Codice procedura (ID_VIP/ID_MATTM) 10143 - Progetto per la realizzazione di un impianto eolico denominato "Leverano", costituito da 6 aerogeneratori di potenza nominale di 7,2 MW, per una potenza complessiva d'impianto pari a 43,2 MW, da realizzarsi nei comuni di Veglie (LE) e Leverano (LE), con opere di connessione alla RTN ricadenti anche nei comuni di Copertino (LE) e Nardò (LE) (cod. MYTERNA n. 202200319).

OGGETTO: Osservazioni ai sensi dell'art. 24 comma 3 del D.Lgs.152/2006 entro il termine di 30 (giorni) dall'Avviso Pubblico Prot. (Comune di Leverano) n. 0016399 del 13/09/2023 09:45
Progetto per la realizzazione di un impianto eolico denominato "Leverano", costituito da 6 aerogeneratori di potenza nominale di 7,2 MW, per una potenza complessiva d'impianto pari a 43,2 MW, da realizzarsi nei comuni di Veglie (LE) e Leverano (LE), con opere di connessione alla RTN ricadenti anche nei comuni di Copertino (LE) e Nardò (LE) (cod. MYTERNA n. 202200319).

Codice procedura (ID_VIP/ID_MATTM) 10143

Figura 1. Mappatura delle aree idonee, compatibili e sensibili (Scenario 4.4.1. Parte 3 – PPTR).

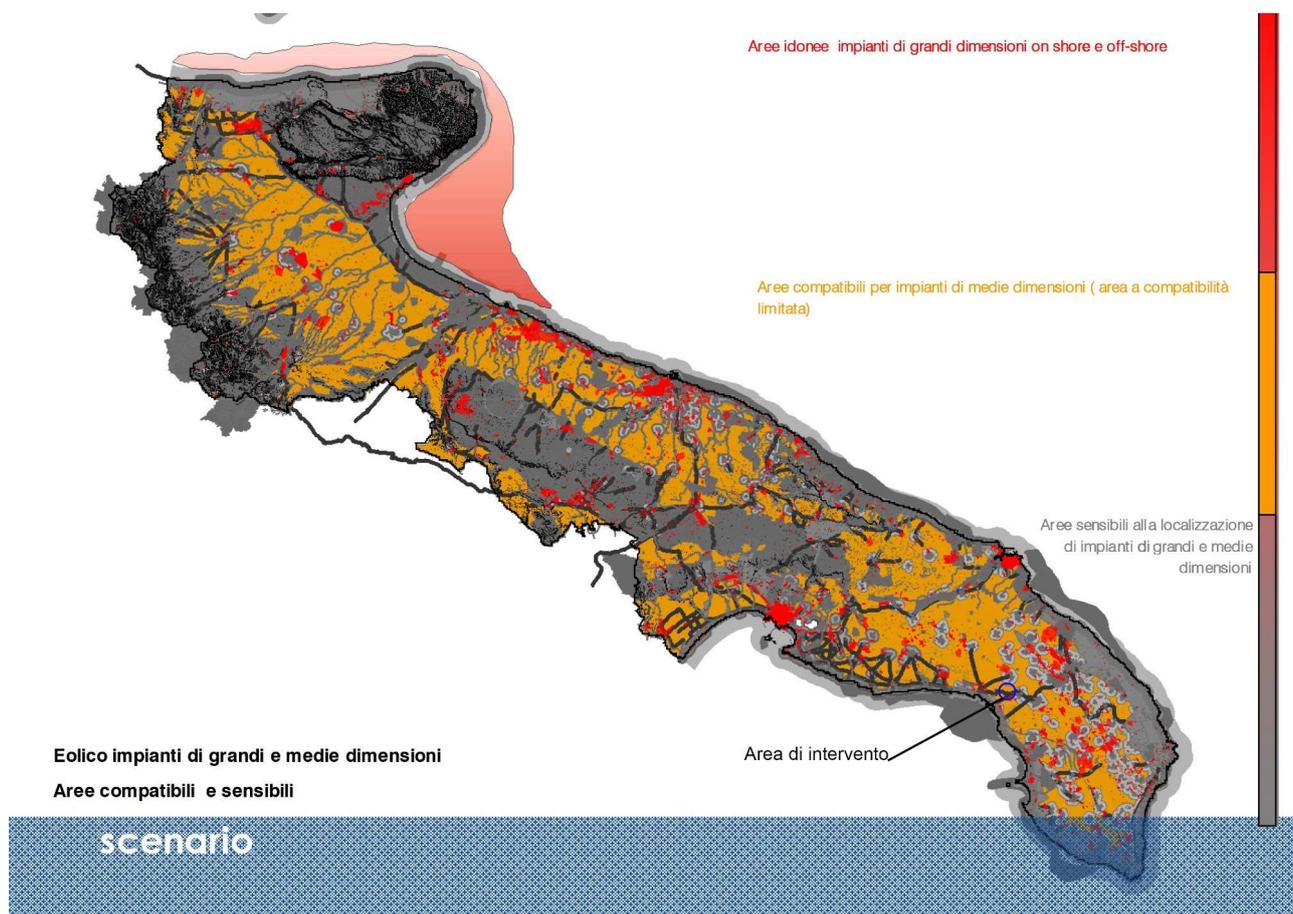
Osservando la Figura 1, emerge che l'area in oggetto (cerchiata in blu) è compatibile con i soli impianti di medie dimensioni (area a compatibilità limitata), cioè quelli con aerogeneratori di potenza compresa tra i 50 kW e 1 MW. Il progetto in esame, essendo caratterizzato da impianti di grossa taglia (aerogeneratori con potenza di 7,2 MW) è pertanto incompatibile con l'area di intervento.
